**Saint-Ulric Saint-Léandre WIND L.P. /
Éoliennes Saint-Ulric Saint-Léandre S.E.C.**

Aménagement d'un parc éolien à Saint-Ulric— Saint-Léandre

**RÉPONSES AUX QUESTIONS CONCERNANT LA NOUVELLE CONFIGURATION DU PARC ÉOLIEN,
ADRESSÉES À NORTHLAND POWER INC. PAR LE BAPE LE 9 AOÛT 2006**

Dossier n° 501673
Août 2006
Rév. 00

Niveau sonore projeté

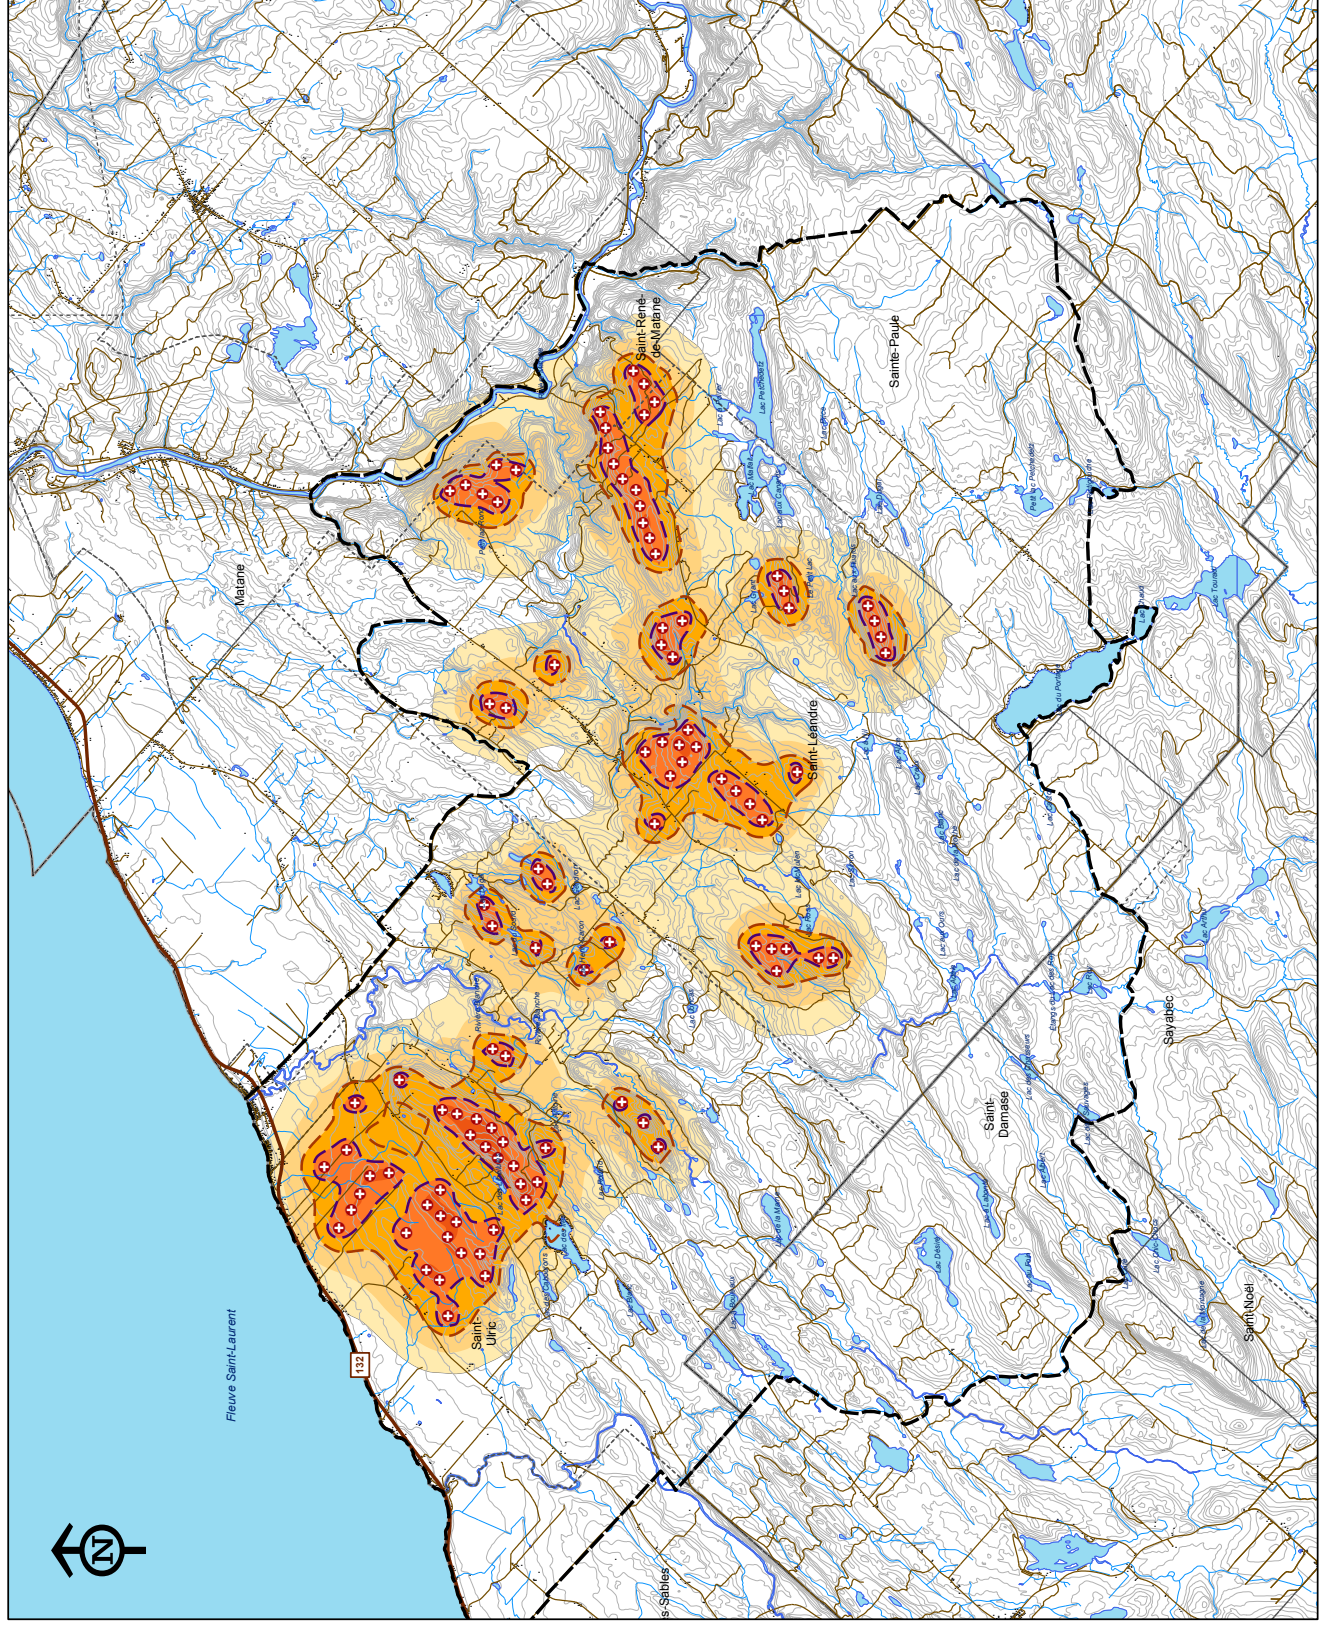
QC-10 Climat sonore :

- a. La localisation des points de mesure du bruit actuel demeure-t-elle la même avec la nouvelle configuration du parc éolien? Si oui, veuillez justifier. Si non, veuillez fournir la nouvelle localisation.
- b. Veuillez fournir une mise à jour des tableaux 1 et 2 du document déposé DA40 (tableau 1 portant sur la vérification de la conformité, 100 éoliennes, vent portant et tableau 2 portant sur l'évaluation de l'intensité de l'effet sonore).

- a) **Les changements apportés à la dernière configuration du parc d'éoliennes, se situent à des endroits qui sont couverts par des points d'évaluation du bruit. Il n'est donc pas requis d'en ajouter. La carte présentant les points d'évaluation du bruit est jointe en annexe 2.**
- b) **Voir document et carte en annexe 2.**

Les niveaux de bruit projetés durant la phase d'exploitation du parc d'éoliennes, sont présentés au tableau 1 ainsi qu'à la figure 1 sous forme d'isocontours.

Les niveaux sonores calculés des éoliennes excèdent la limite retenue uniquement en période de nuit, à 11 points sur 59. La présence de ces dépassements anticipés sera vérifiée lors d'un suivi du climat sonore au début de la phase d'exploitation.
